Informe LM-AT-59-2019

## EVALUACIÓN DE LAS ACTIVIDADES DE REHABILITACIÓN DE PAVIMENTOS EN LA LICITACIÓN PÚBLICA 2014LN-000018-0CV00

**LM-AT-59-2019: “Evaluación de las Actividades de Rehabilitación de Pavimentos en la Licitación Pública 2014LN-000018-0CV00”.**

**Departamento encargado del proyecto:** Gerencia de Conservación de Vías y Puentes. CONAVI.

Figura 2. Resultados de resistencia a la compresión de la base estabilizada, obtenidos por el laboratorio de verificación de la calidad, a los 7 días de falla (Lado izquierdo).

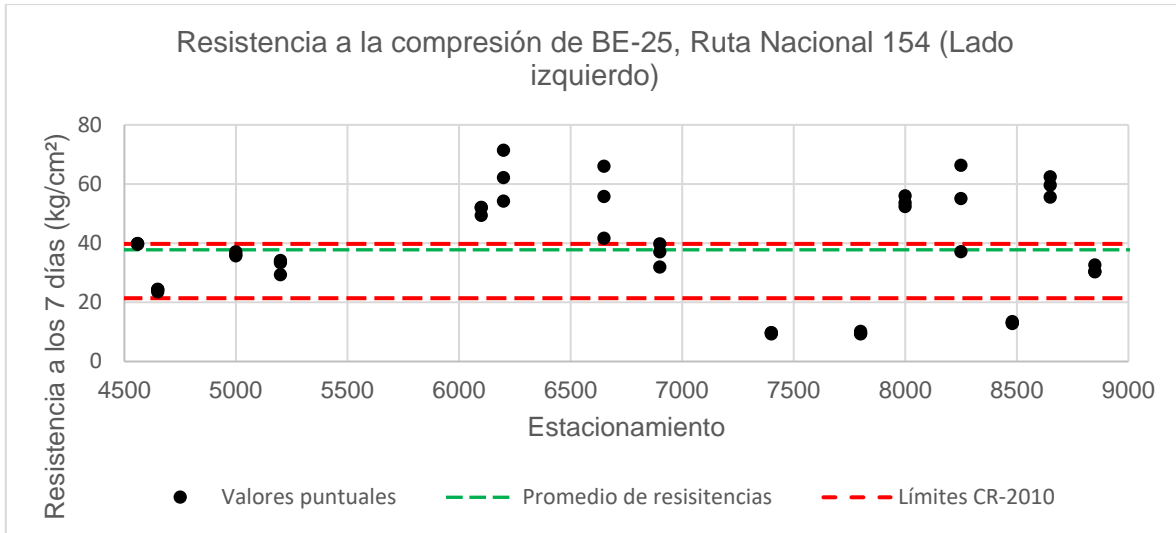
Estabilizaciones con cemento de un material compuesto por 100% de material recuperado de la capa asfáltica no son recomendables y tienen una gran posibilidad de que no cumplan resistencia y durabilidad, a pesar de que se utilice una cantidad considerable de cemento, por lo que debe determinarse técnicamente la porción máxima de material asfáltico por utilizar en una base estabilizada por medio de ensayos rigurosos de laboratorio para un certero diseño. Por otra parte, se debe definir si es necesario adicionar material granular nuevo con el fin de mejorar las propiedades del material buscado y requerido, además de lograr el nivel de rasante requerido antes de la colocación de la capa final de ruedo.
